MINISTERIO DE ENERGÍA Y MINAS
Resolución Directoral

Nº 0157-2023-MINEM/DGAAE

Visto, el Registro N° 3268507 del 2 de febrero de 2023 presentado por Empresa de Generación Eléctrica Yuramayo S.A. mediante el cual solicitó la evaluación del Estudio de Impacto Ambiental semidetallado del proyecto “*Central Fotovoltaica Yuramayo de 245 MW y Línea de Transmisión de 220 kV*” ubicado en los distritos de Vitor, La Joya, Uchumayu, Tiabaya, Jacobo Hunter, Socabaya y Yarabamba, provincia y departamento de Arequipa; y, el Informe N° 0626-2023-MINEM/DGAAE-DEAE del 11 de octubre de 2023.

Figura 1. Vistas de diferentes secciones a lo largo del trazo de la línea de transmisión asociada al Proyecto, con diferencias respecto al mapa de cobertura vegetal presentado por el Titular.

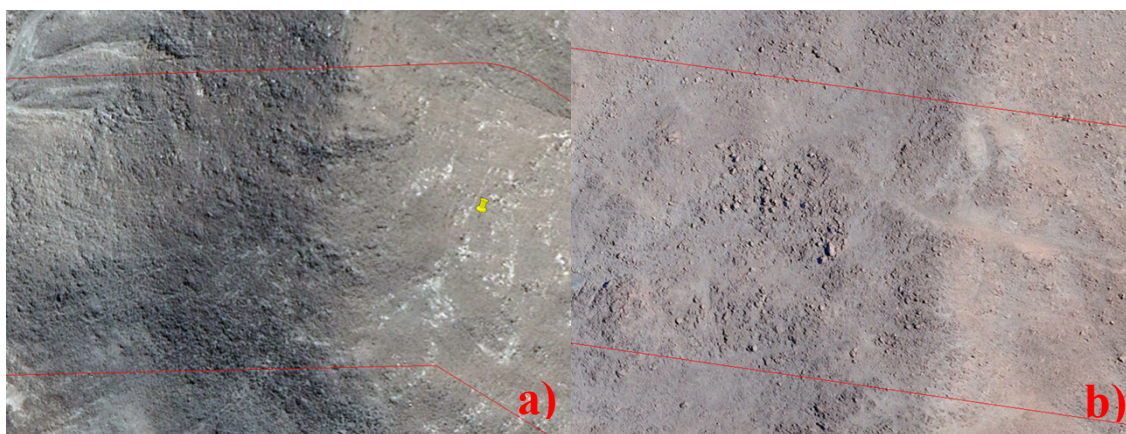
38.1. El Mapa Nacional de Cobertura Vegetal (Minam, 2015) muestra unidades de cobertura, no unidades de vegetación; por lo que, de acuerdo a lo que establece la Guía de inventario de Flora y Vegetación (aprobada mediante R.M. N° 059-2015-MINAM)¹³, la subclasificación y mapeo de las unidades del Mapa Nacional de Cobertura Vegetal implica el **uso de material satelital de buena resolución espacial** o fotografías aéreas de buena escala, **así como la aplicación de determinados criterios como microrelieve, microfisonomía, flora dominante y pisos altitudinales**. Asimismo, esta observación respecto al nivel de detalle requerido para la determinación de las unidades de vegetación del Proyecto coincide con lo observado por el SERFOR mediante Informe INF TEC N° D000730-2022-MIDAGRI-SERFOR-DGGSPFFS-GA (Registro N° 3337885, ver Observación N° 3.2.4.), en donde se solicita definir las unidades de vegetación, tal como lo establece la Guía de elaboración de línea base en el marco el SEIA (Minam, 2018) y la Guía de inventario de flora y vegetación (Minam, 2015) y describir cada unidad de vegetación la cual debe corresponder a la información obtenida en campo.

Asimismo, de la revisión de imágenes satelitales de libre disponibilidad (Google Earth, 2022) en superposición con la información ArcGIS del Proyecto proporcionados por el Titular mediante el Registro N° 3277176, se evidencian deficiencias en la determinación y mapeo de las unidades de vegetación, verificándose que los tipos de cobertura listados no representan la diversidad de unidades de vegetación presentes en el área de estudio como podemos ver en la Figura N° 1, en donde se puede apreciar diferencias dentro de la unidad de vegetación denominada como “Cardonal” y donde se muestran terrenos con vegetación ribereña y de quebradas, no identificadas por el Titular. Asimismo, se advierte que al final de la línea de transmisión hay una zona de cultivos que por la escala del mapa presentado no se distingue adecuadamente.
